FORMULARZ INTERPELACJI / ZAPYTANIA  
Radnej / Radnego Miasta i Gminy Wysoka  
VIII Kadencja Rady Miasta i Gminy Wysoka 2018 – 2023

Zweryfikowania wybudowanego obiektu „boiska sportowego” na działce nr geodezyjnym 81/3 w miejscowości Kijaszkowo w zakresie spełnienia wymogów bezpieczeństwa.

Odległość pionowa od krawędzi konstrukcji do energetycznej linii napowietrznej.

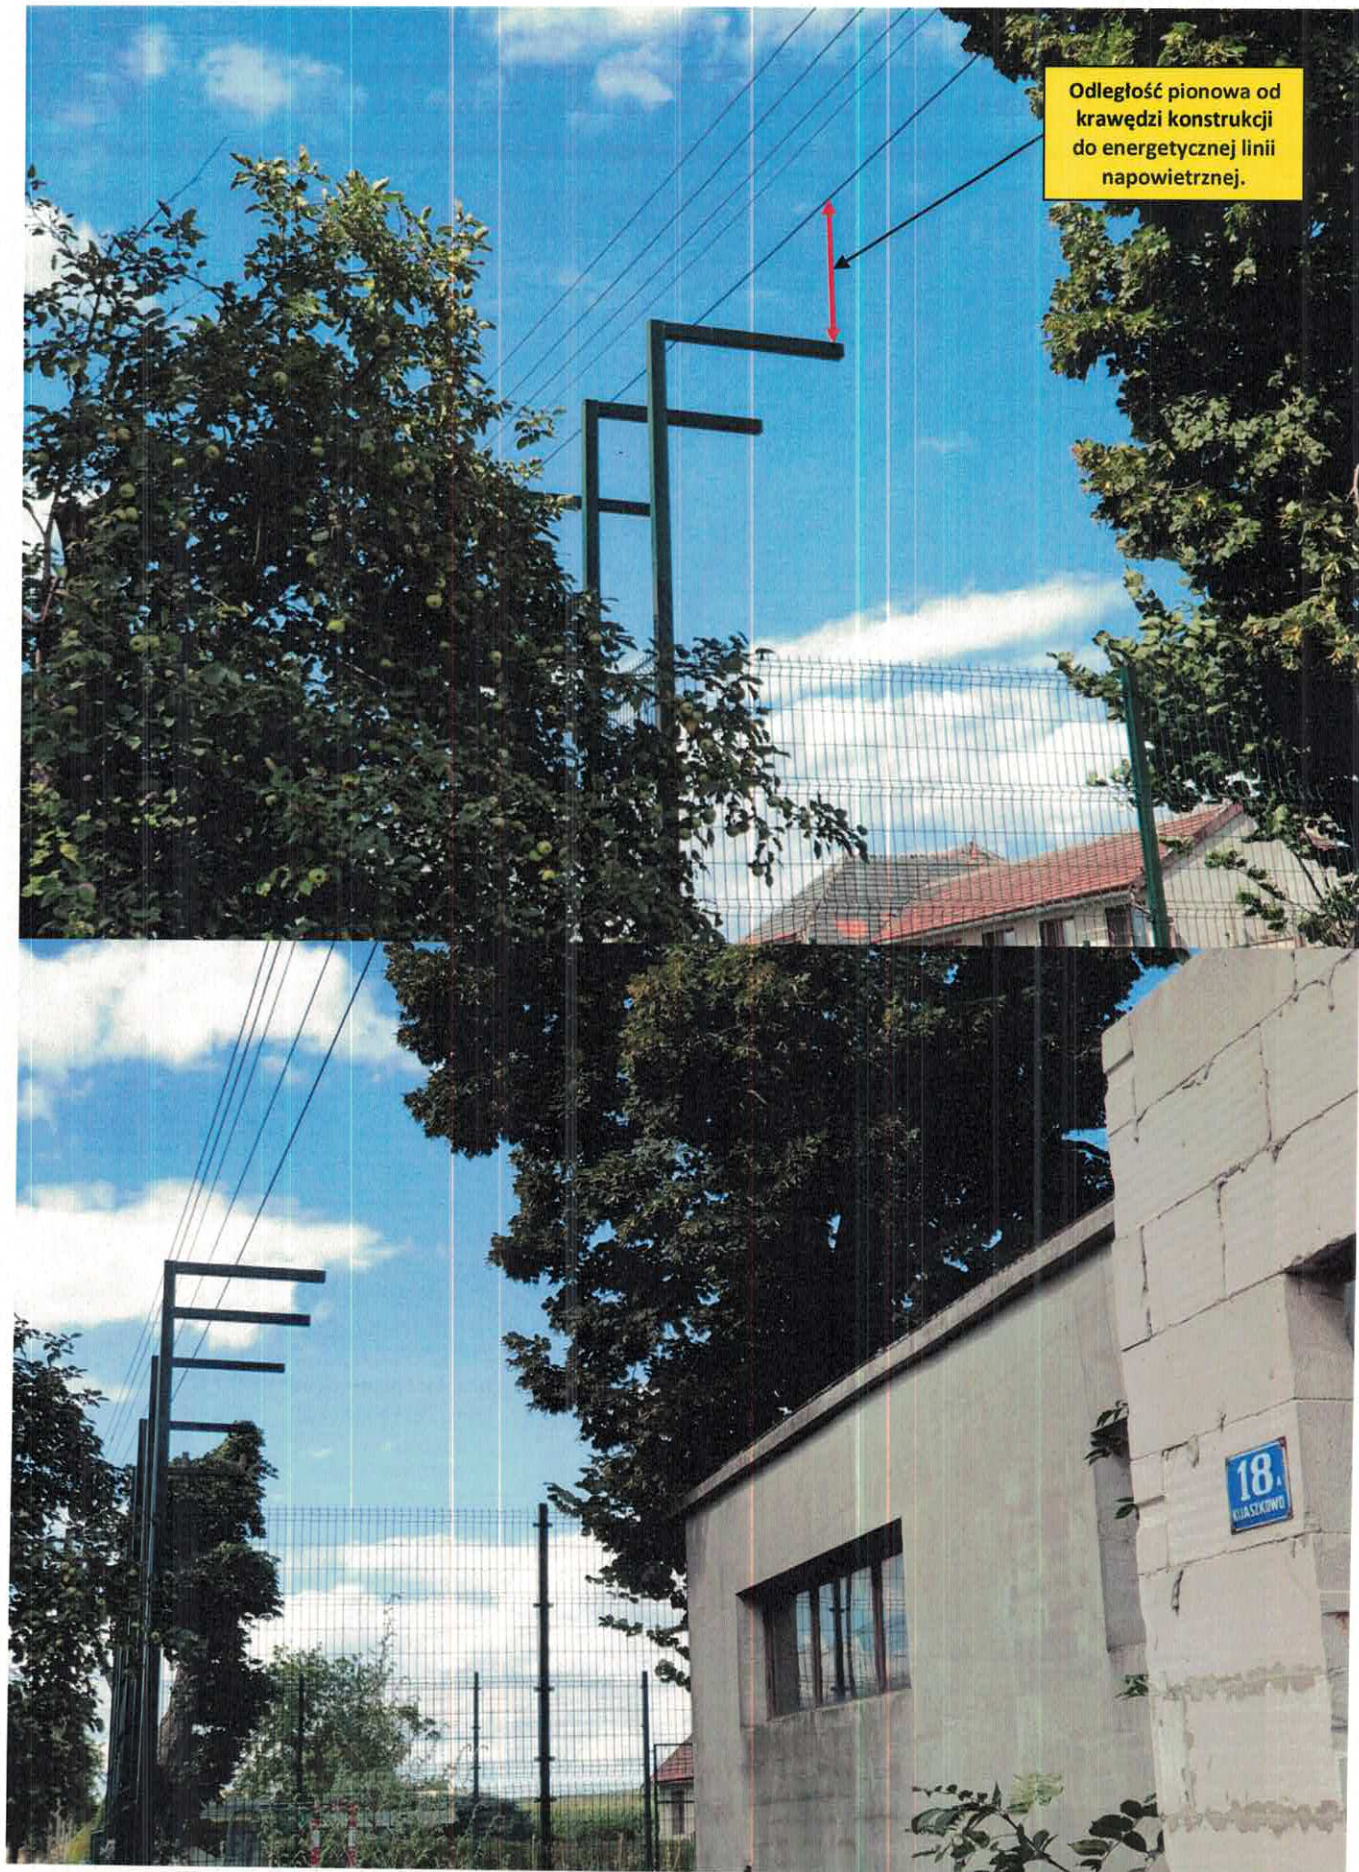
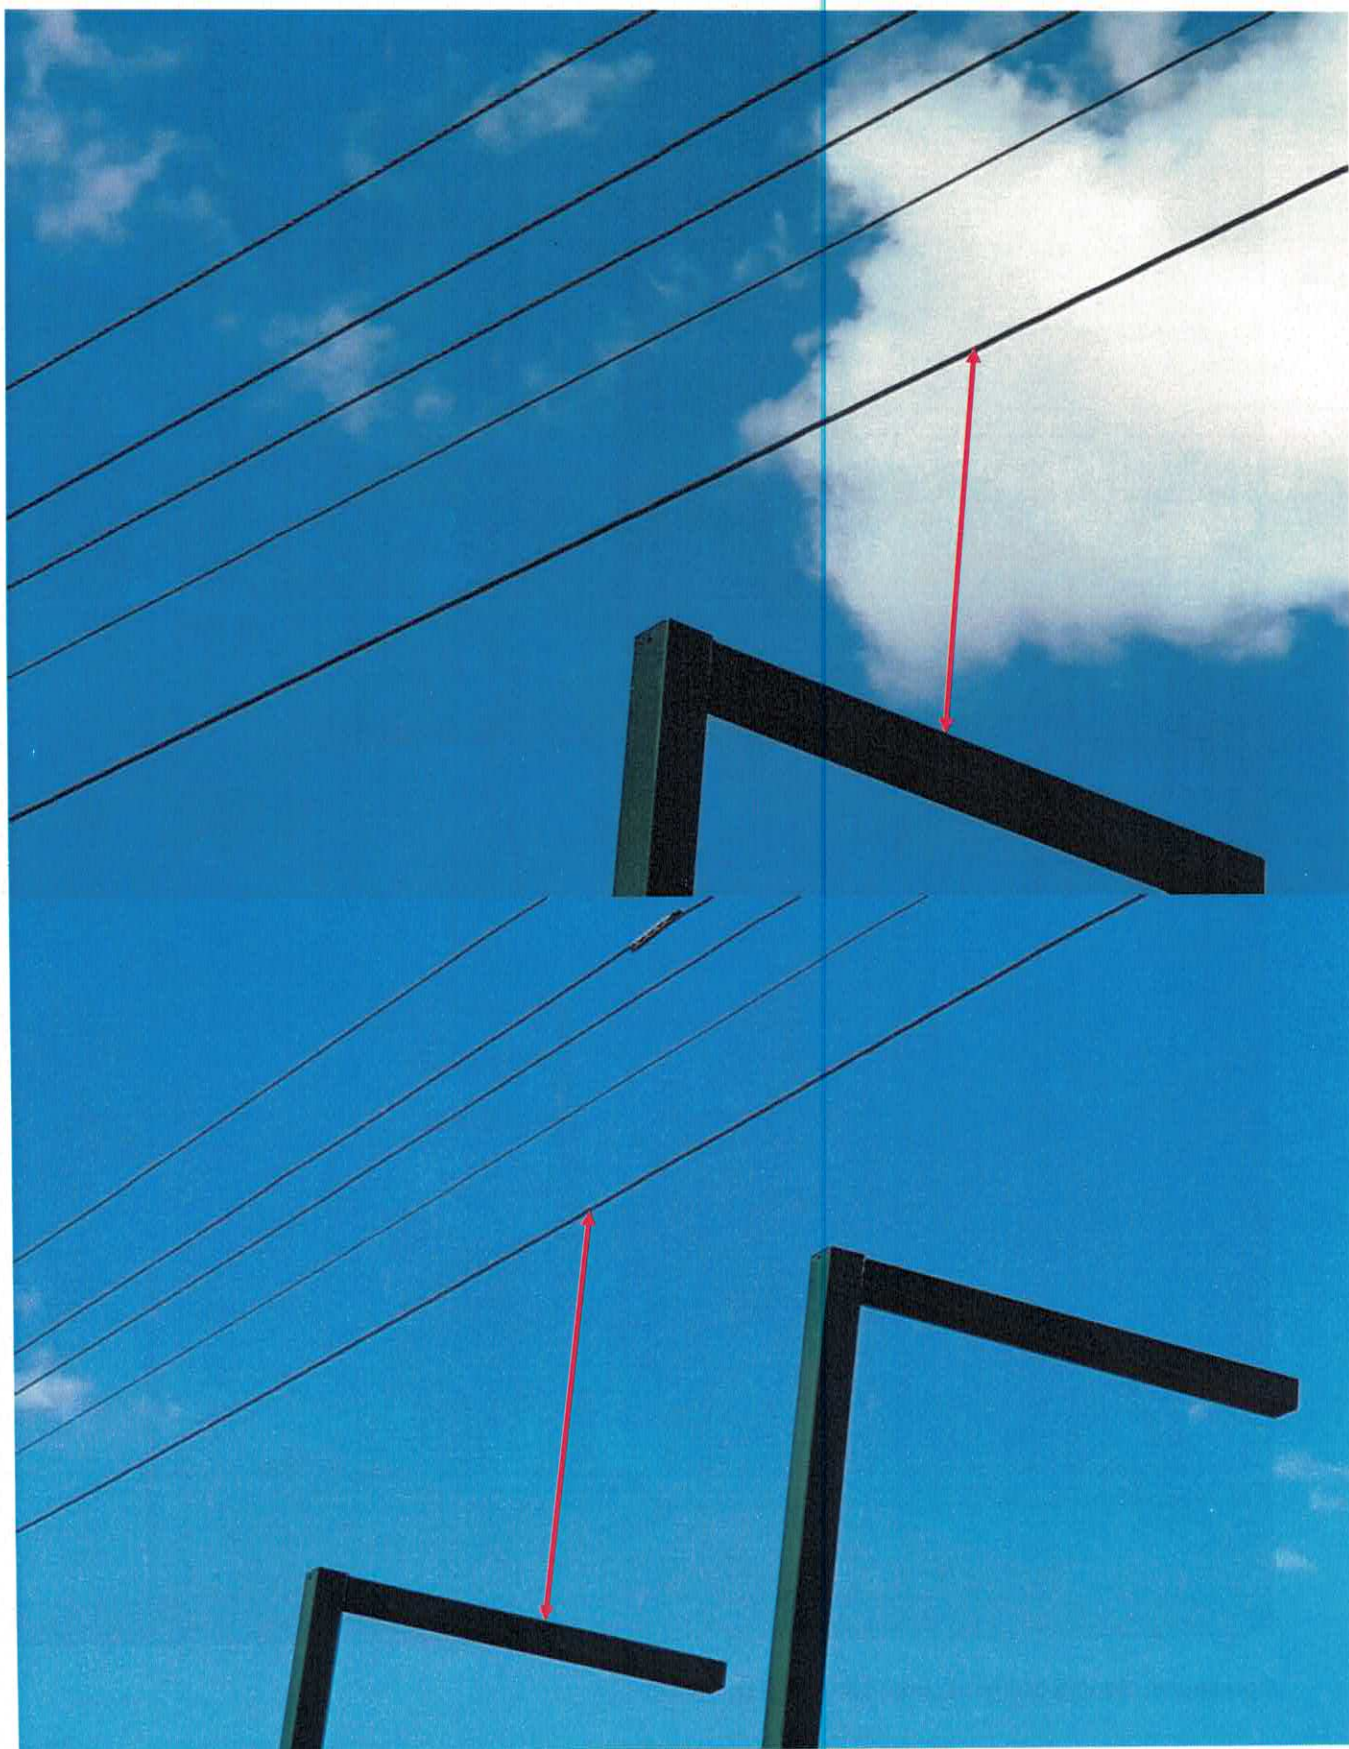
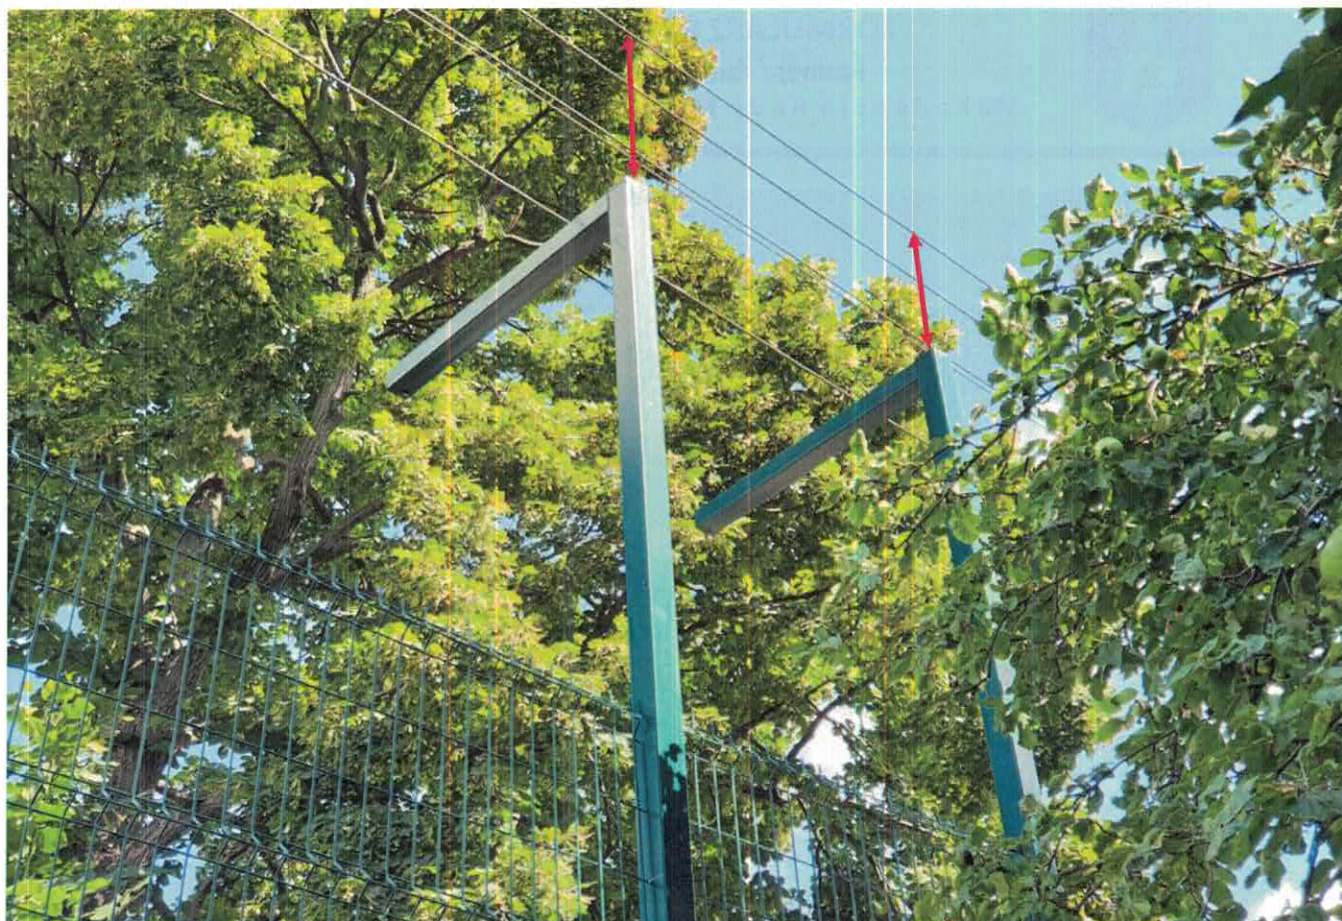
Powyższy wniosek uzasadniam faktem, iż zamontowano siatkę ochronną nad ogrodzeniem wybudowanego ww. boiska sportowego od strony bramek na tzw. „piłkochwytach”, tj. stalowej konstrukcji słupowej. W tym miejscu wskazuję, że „piłkochwyty” które zostały zlokalizowane od strony drogi powiatowej wybudowane zostały bezpośrednio pod czynną napowietrzną linię energetyczną, co przedstawiono na załączonych zdjęciach – szt. 8.

Domniemam, iż istniejące usytuowanie stalowej konstrukcji słupowej z uwagi na możliwe „niezachowanie” wymaganych obowiązującymi przepisami dopuszczalnych odległości dla lokalizowania obiektów (konstrukcji) względem linii energetycznych, co jest i może być **niebezpieczne dla życia i zdrowia człowieka**.

Jednocześnie nadmieniam, że moja ocena opisanego ww. stanu może być nie w pełni rzeczywista ze względu na „ograniczoną” ocenę z uwagi na dużą ca. 5,0 – 6,00 m wysokość zawieszenia tej linii od terenu a tym sam faktyczną ocenę pionowej odległości tej linii w warunkach normalnych nad ciągiem istniejących słupów stalowych, tzw. „piłkochwyty” z przymocowaną siatką ochronną.

Ponadto wskazuję na dodatkowy czynnik, który należy brać przy kontroli pod uwagę, iż odległość między linią energetyczną a słupami jest zmienna z uwagi na wydłużenie liniowe przewodu energetycznego ze względu na wpływ dodatniej temperatury, co powoduje zwiększenie się tzw. „zwisu” linii, a tym samym jej obniżeniem, czyli zmniejszeniem pionowej odległości od krawędzi góry słupów stalowych oraz dodatkowo wpływu niekorzystnych warunków atmosferycznych jak deszcz, śnieg mogące spowodować zjawisko „przebiecia”.

Wskazuję, iż lokalizowane obiekty w miejscach zbliżeń do elementów linii elektroenergetycznych muszą być tak umieszczane, aby były zachowane bezpieczne dla zdrowia i życia człowieka odległości pionowe i poziome.
